DETERMINAZIONE DEL DIRIGENTE SERVIZIO VIA/VINCA 7 aprile 2024, n. 145

[ID VIP 9154] - Parco agrivoltaico "Marangiosa" di potenza elettrica complessiva pari a 61,954 MWp e delle relative opere di connessione alla rete elettrica, da realizzare nel Comune di Francavilla Fontana (BR). Istanza per il rilascio del Provvedimento di VIA statale ex art. 23 del D.lgs. n. 152/2006 e ss.mm.ii. Proponente: LUMINORA MARANGIOSA S.r.l.

Relazione tecnica a supporto dell'istruttoria sul progetto
ID_VIP 9154

Tipologia di progetto: Agrivoltaico
Potenza: 61,954 MW
Ubicazione: Francavilla Fontana (BR), Villa Castelli (BR), Grottaglie (TA), Roccaforzata (TA).
Proponente: Luminora Marangiosa S.r.l.

Fig. 1 - contornata in celeste l'area d'impianto dichiarata, rispetto ai beni sottoposti a tutela (PPTR)

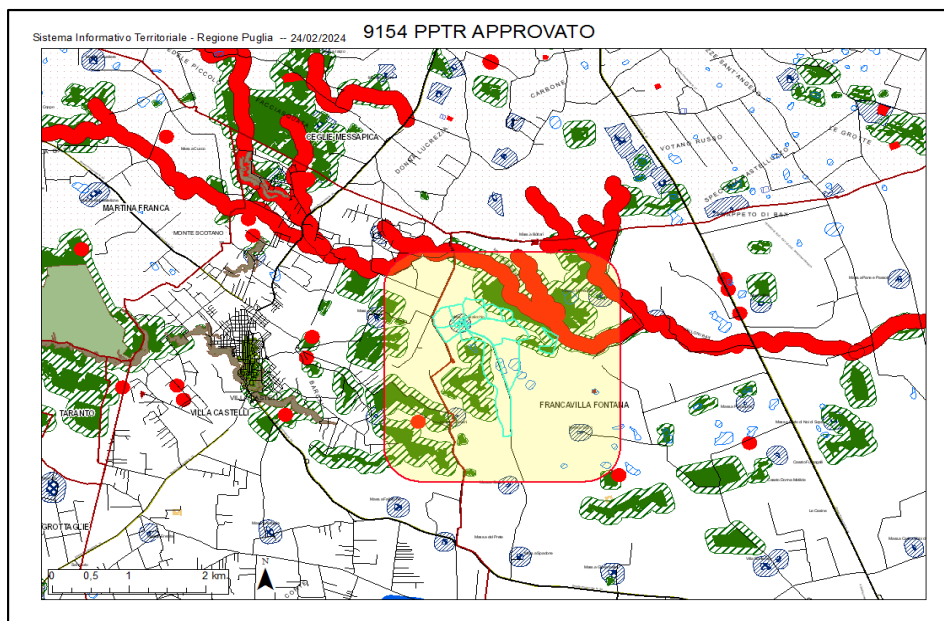
- **non ricade nella fascia di rispetto dei beni sottoposti a tutela** (500 metri per gli impianti fotovoltaici, **lett. c-quater**): si fa riferimento alle dichiarazioni del progettista sopra riportate circa la presenza di aree vincolate, confermate dall'elaborato grafico di fig. 1.

Fig. 2 - Ubicazione dell'impianto rispetto alle aree nn idonee ex RR 24/2010

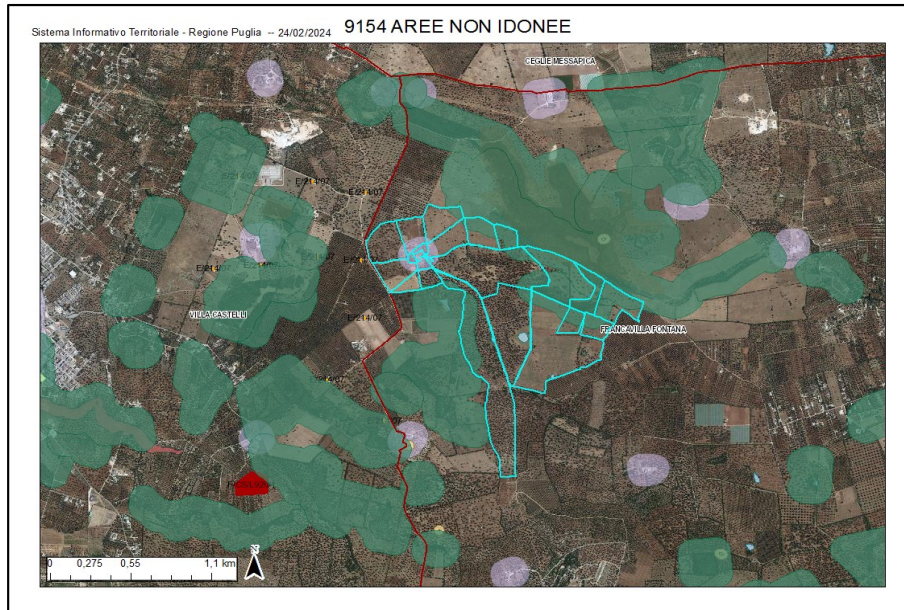
Come osservabile nella successiva fig. 2, il **sito proposto** (inteso come l'insieme delle particelle dichiarate al Mase) **ricade parzialmente tra le aree indicate come non idonee** ai sensi del regolamento regionale n. 24 del 2010. L'interferenza riguarda: doline, boschi con relativa area di rispetto, corsi d'acqua, altri beni culturali.

Fig. 3 - SIA: Layout dell'impianto proposto. In violetto i moduli fotovoltaici.

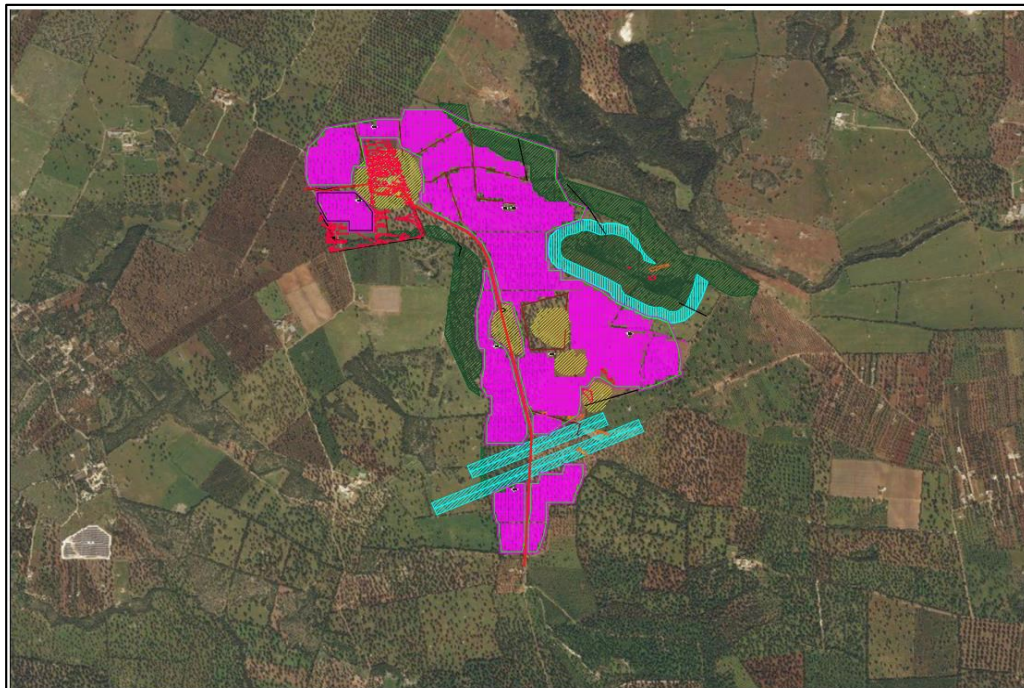
Tuttavia, l'**impianto** (inteso come area occupata dai pannelli fotovoltaici, dalle cabine elettriche etc.) **verrebbe collocato al di fuori delle aree non idonee**. Si veda in proposito la fig. 3 tratta dagli elaborati progettuali che illustrano tale scelta.
